**ГОСТИНИЦА, РАСПОЛОЖЕННАЯ ПО АДРЕСУ: Г. МОСКВА, ВНУТРИГОРОДСКОЕ
МУНИЦИПАЛЬНОЕ ОБРАЗОВАНИЕ ПРЕОБРАЖЕНСКОЕ, УЛ. ПОТЕШНАЯ, ВЛ.5, СТР. 1, 2.**

РАБОЧАЯ ДОКУМЕНТАЦИЯ

11-ОМ/2023-КМ1

(Изменения внесены по замечаниям из Терра 360 от 07.04.2025, заданию АР от 24.04.2025 на скобы для выхода на кровлю
и заданию АР от 28.04.2025 на металлические стремянки на кровле.)

Техническая надстройка ЭП-2 Корпус 1
Схема расположения металлического каркаса основания, низ на отм. +69,100.

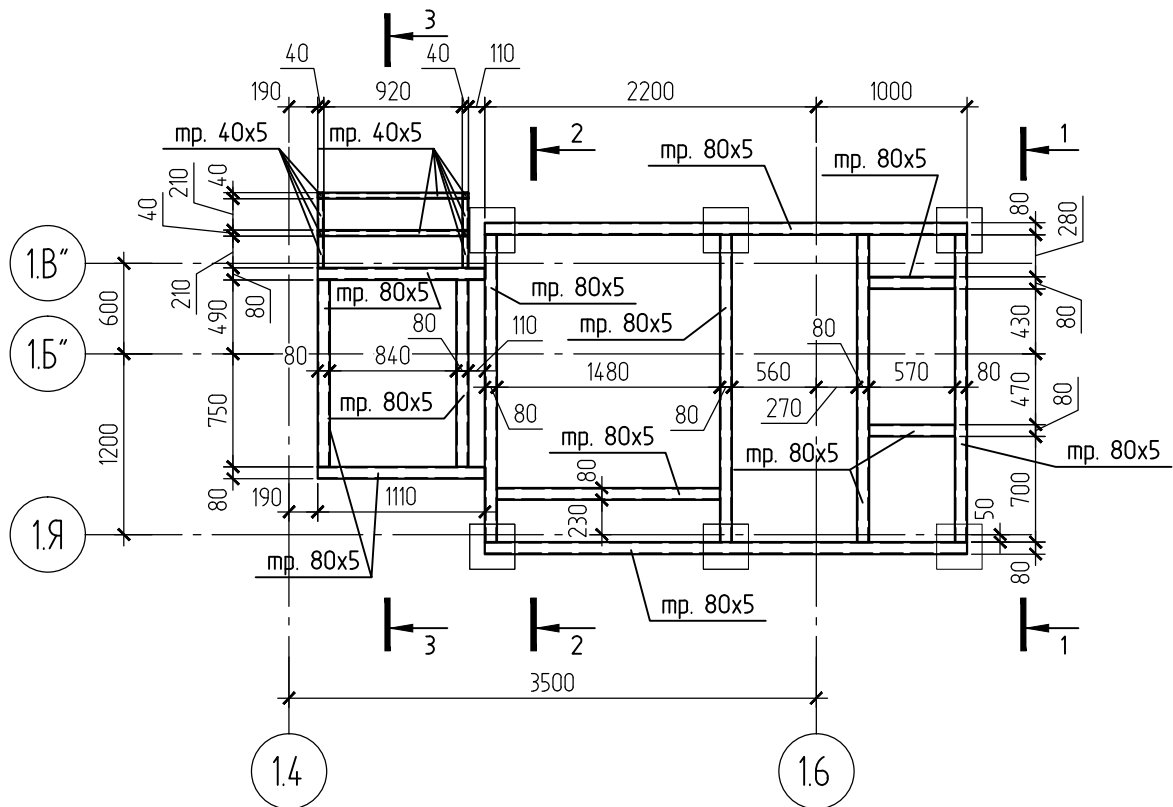
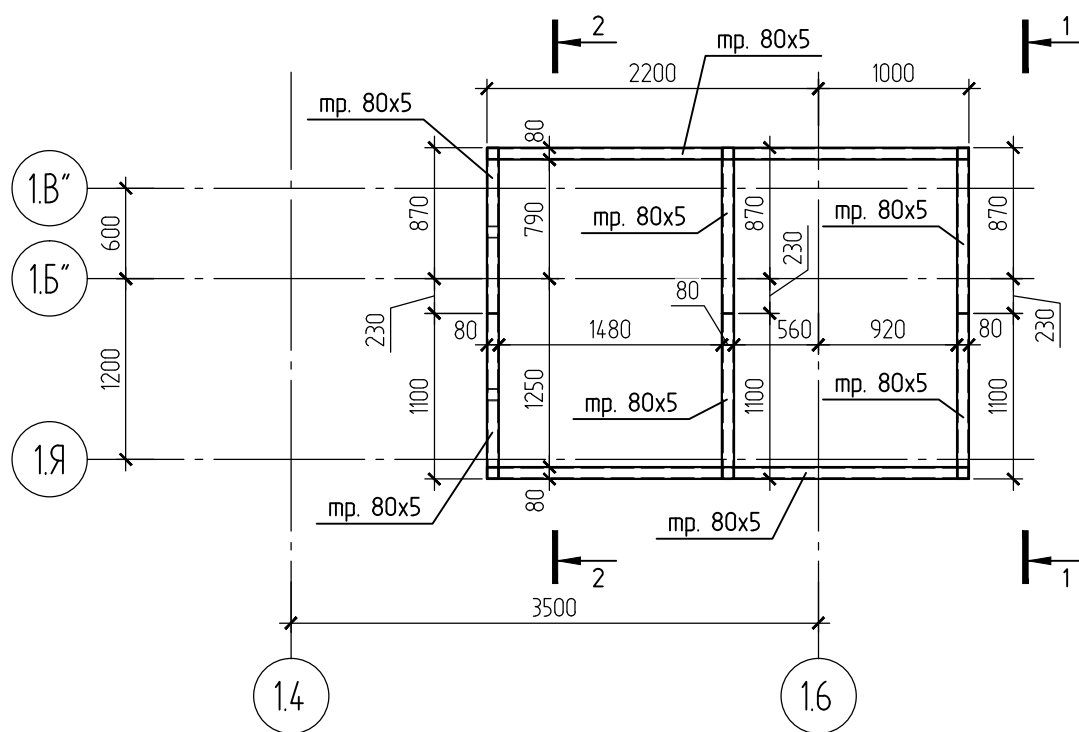
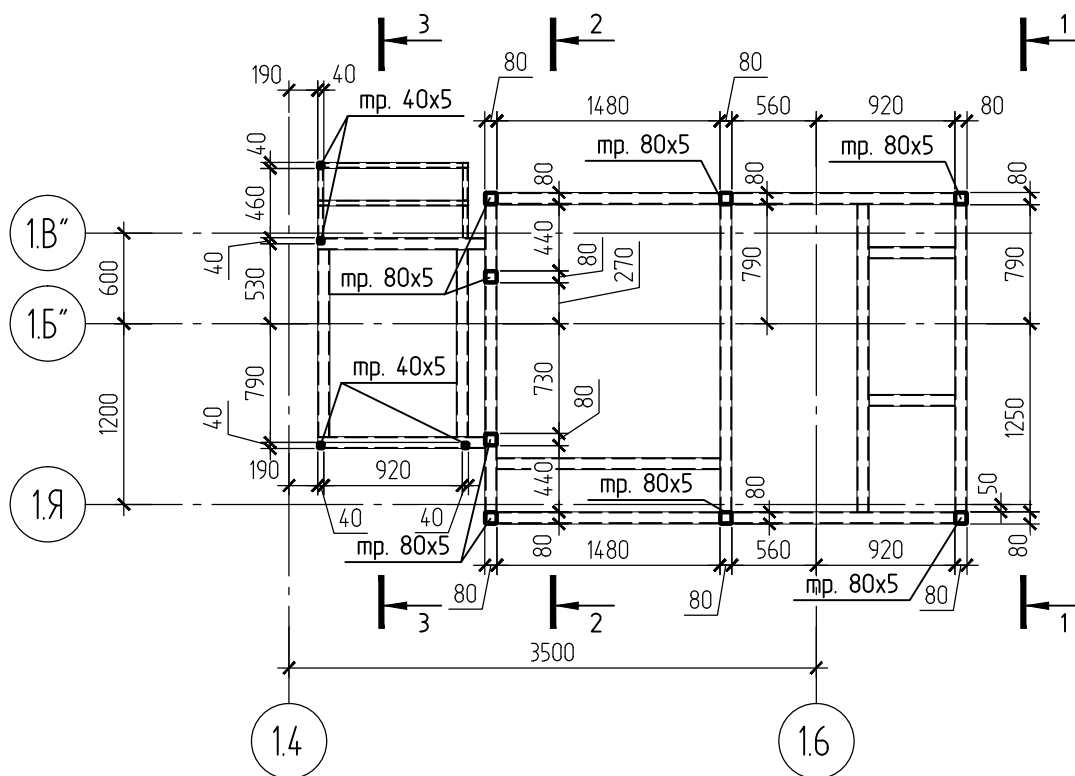
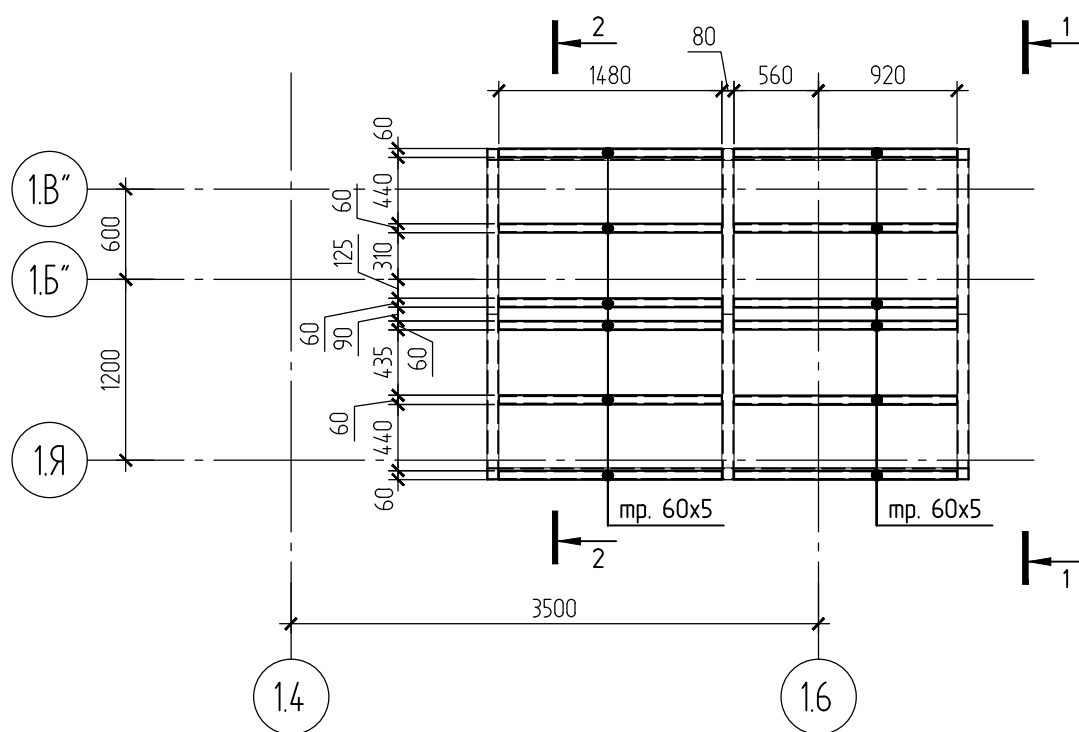
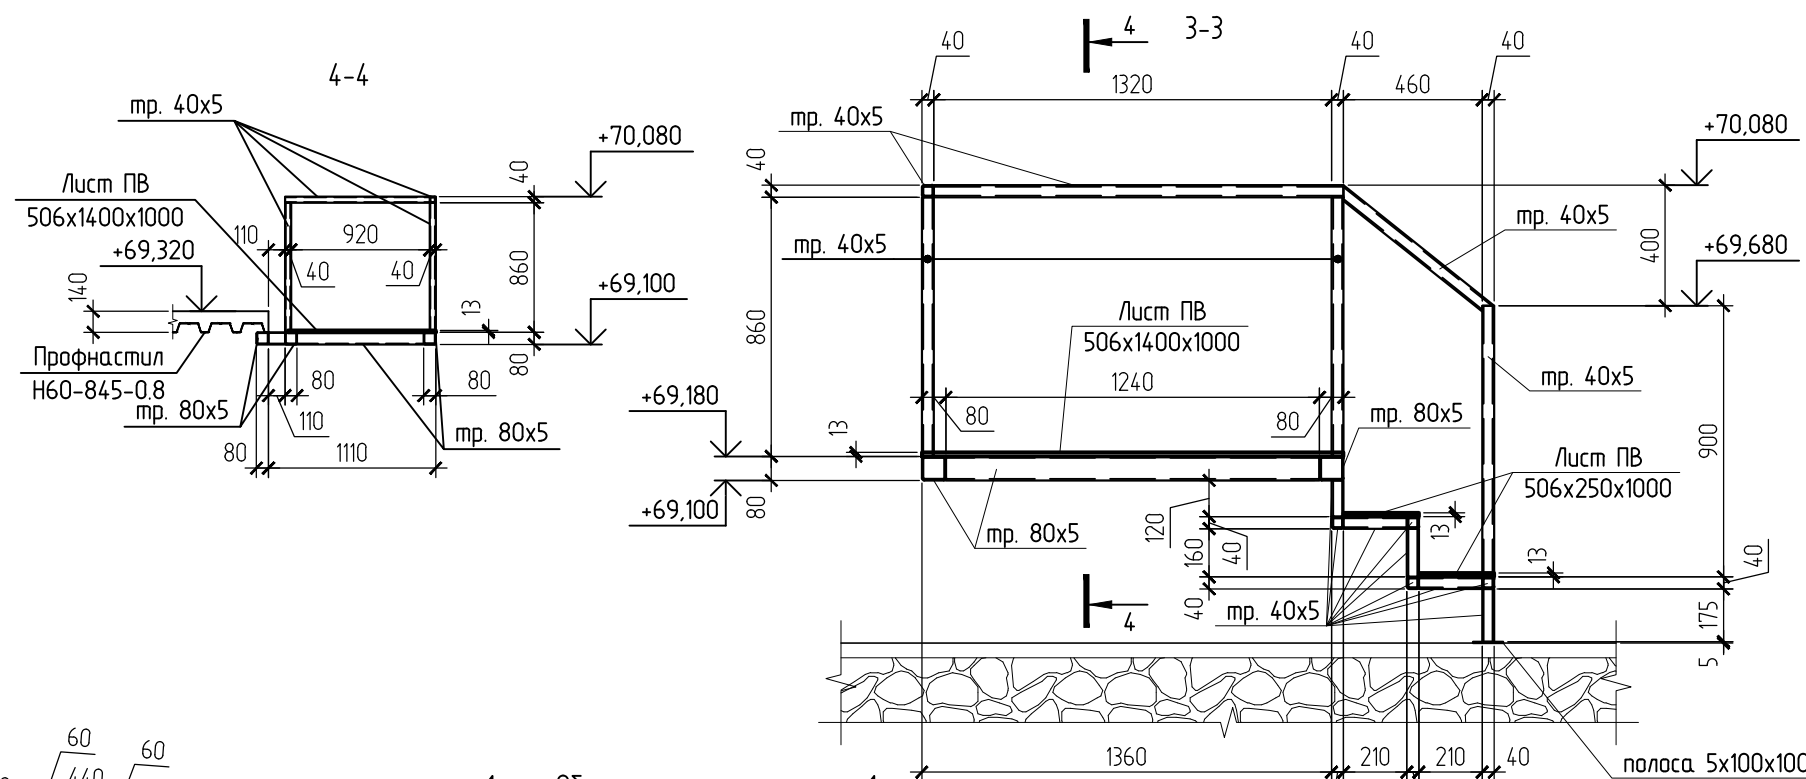
Изменение внесено на основании задания АР от 17.12.2024г.
Корректировка отметки верха дверного проема на сечении 2-2

Изменения внесены по замечаниям от "Терра 360" от 13.01.2025г.

- Добавлено обозначение сварного шва на каркасе
- Корректировка спецификации

Изменение внесено на основании задания АР от 07.04.2025г. Добавлено отверстие 30М в плите перекрытия

Техническая надстройка ЭП-1. Корпус 2
Схема расположения металлического каркаса основания, низ на отм. +64,900. Схема расположения профнастила и просечно-вытяжного покрытия.

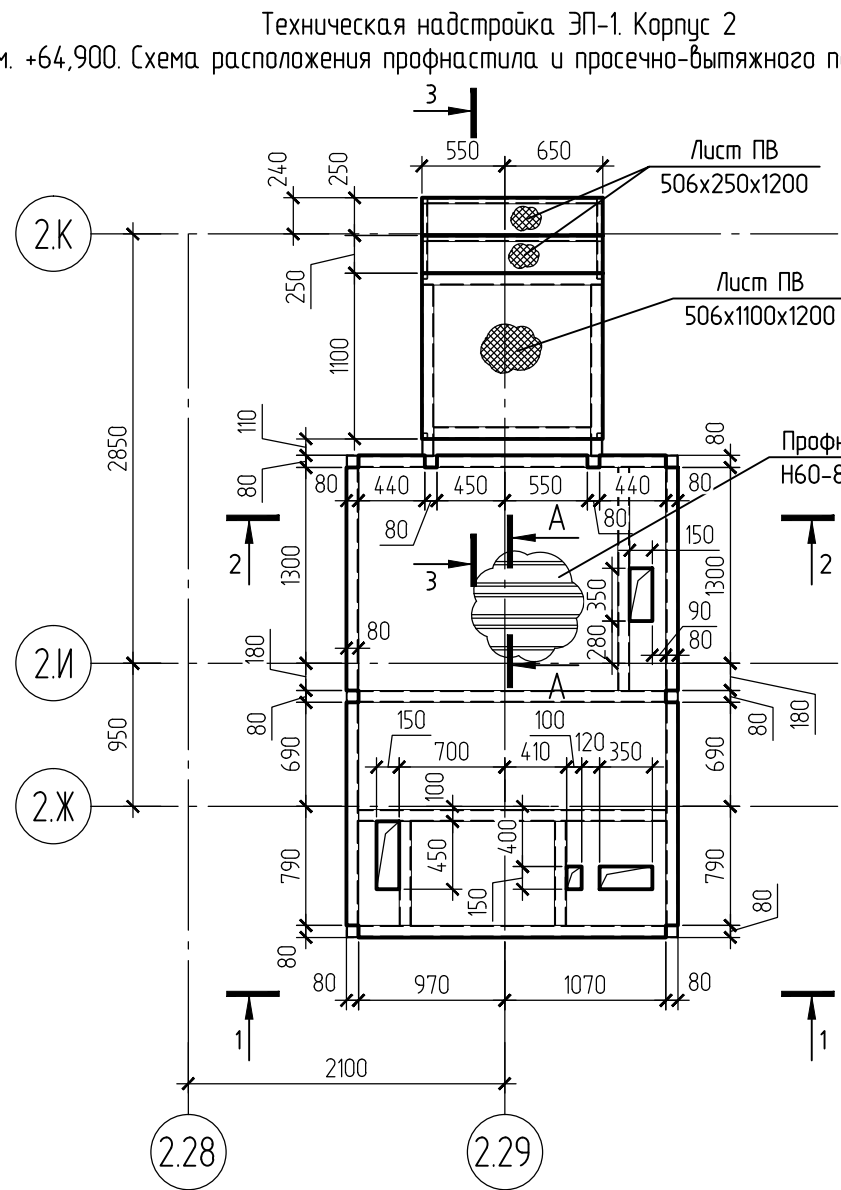
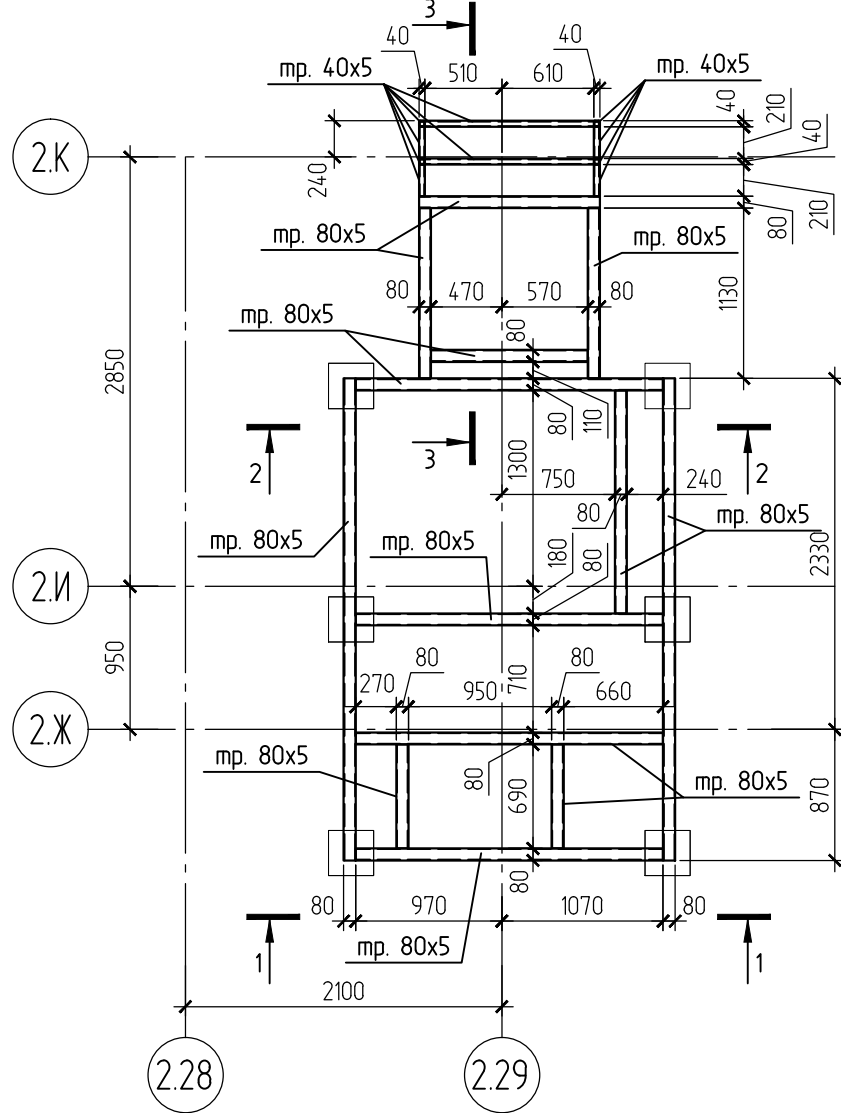
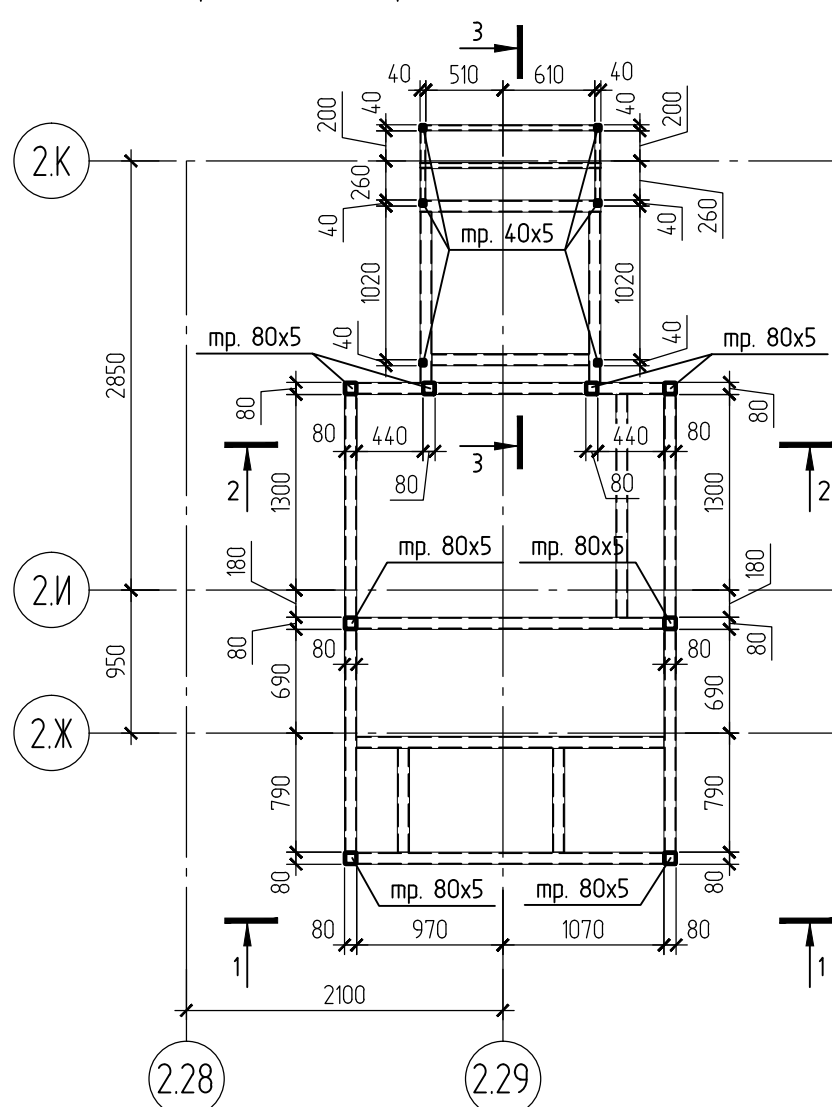
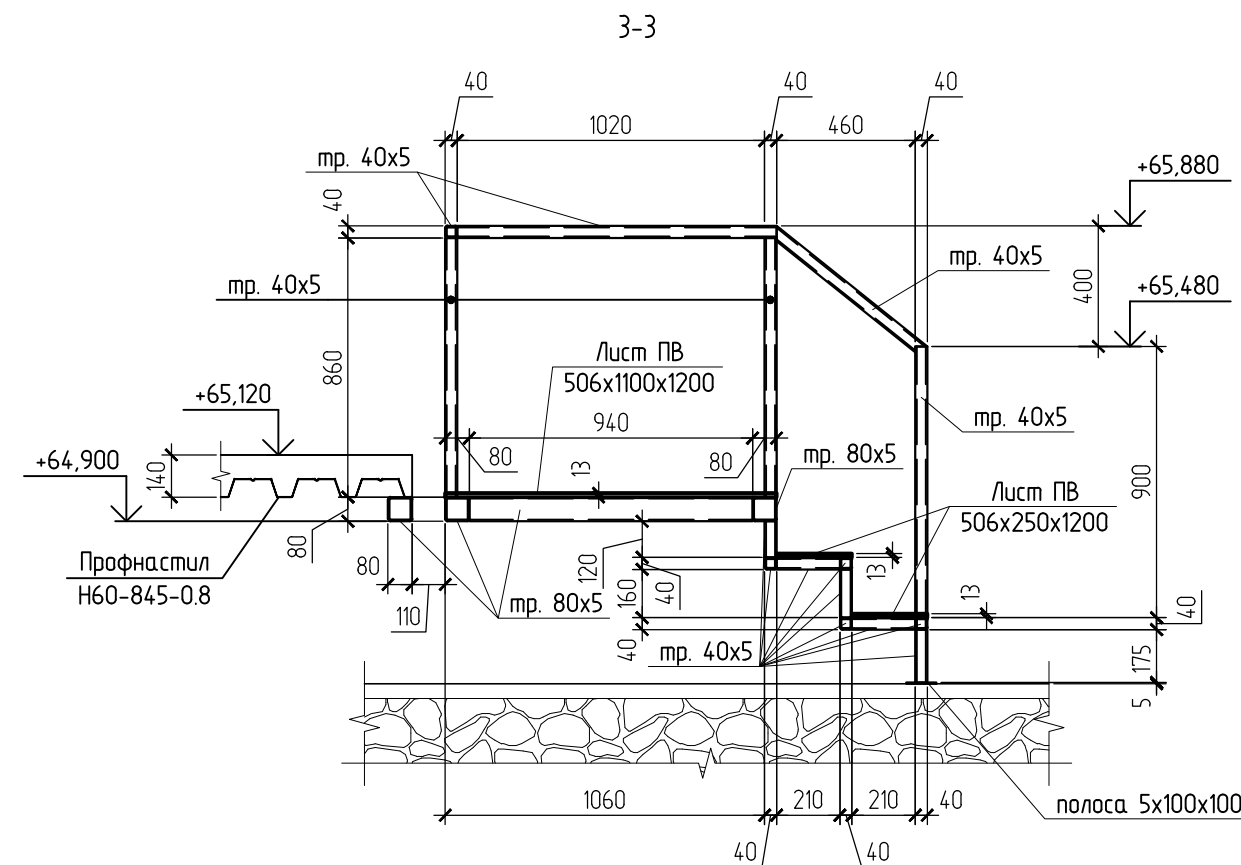
Изменения внесены по замечаниям от "Терра 360" от 13.01.2025г.

1. Добавлено обозначение сварного шва на каркасе

2. Корректировка спецификации

Изменение внесено на основании задания АР от 07.04.2025г. Добавлено отверстие 30М в плите перекрытия
